平陆县 100MW 农光互补光伏发电项目

监理工程师通知单

编号: ZHJL-JLTZ-PL-182

主题: 关于洪池质量问题整改事宜

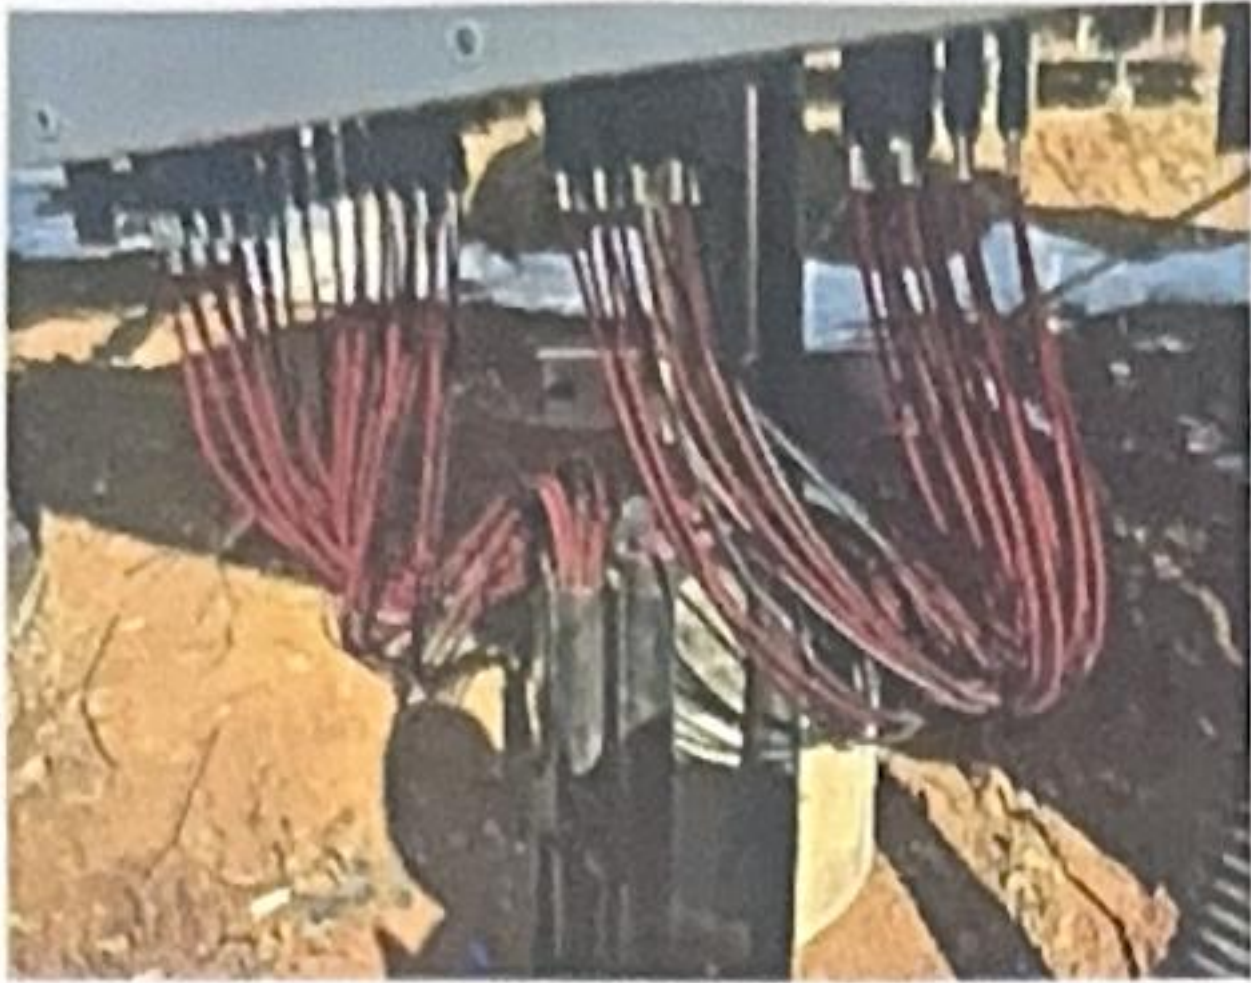
1、逆变器进线电缆防火封堵未制作

2、逆变器支架多处生锈

3、逆变器下方 MC4 插头未紧固, 套管未制作防火封堵	4、上下立柱螺栓未紧固

5、斜梁弯曲	6、逆变器标识标牌未粘贴

7、30、31 地块檩条连接处未整改	8、30、31 地块立柱间斜拉筋未安装
请贵司在收到本通知后立即安排整改, 限在 3 日整改完成, 并将整改结果书面回复我方。 正衡电力工程监理有限公司 平陆县100MW农光互补光伏发电项目 监理单位 监理单位 项目监理机构 (章): 专业监理工程师: 王芳 总监理工程师: 高红林 日期: 2025. 2. 16

现要求贵司对该区质量问题按照设计及规范相关要求进行全面检查、整改, 整改完成后报项目部复查, 确保工程质量。
